Dotyczy: specyfikacji warunków zamówienia w przetargu nieograniczonym na dostawę i instalację aparatury naukowo-badawczej w ramach projektu „WCZT 2.0 – Centrum technologii przyrostowych i inżynierii biomedycznej” – 10 części, nr sprawy ZP/0484/D/22.

Zgodnie z art. 135 ust. 1 i 2 oraz art. 137 ustawy z dnia 11 września 2019 r. Prawo zamówień publicznych (Dz. U. 2021 poz. 1129 ze zm.) uprzejmie informuję, że wpłynęły zapytania dotyczące specyfikacji warunków zamówienia. Poniżej Zamawiający przedstawia zadane pytania i dotyczące ich odpowiedzi:

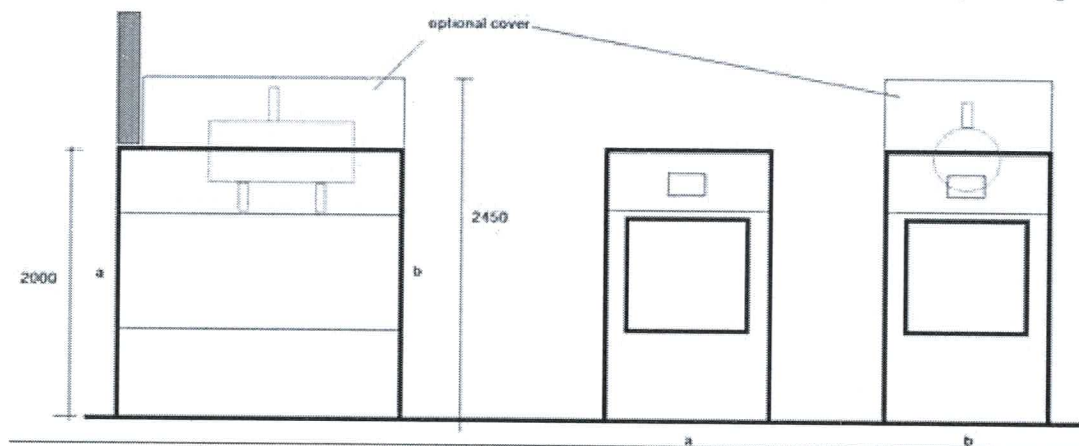
1. Czy Zamawiający dopuści do zaoferowania autoklaw o wymiarze 2450 mm po stronie wyładowczej, natomiast po stronie załadowniczej mieszczący się w otwór o wymiarach 2000 mm oraz szerokości 906 mm - wymagający zaledwie 50 cm (z prawej lub lewej strony) do czynności konserwacyjnych - dostęp serwisowy od przodu urządzenia ? rysunek poniżej

Odpowiedź: Zamawiający dopuszcza autoklaw zgodny ze specyfikacją określoną w SWZ.
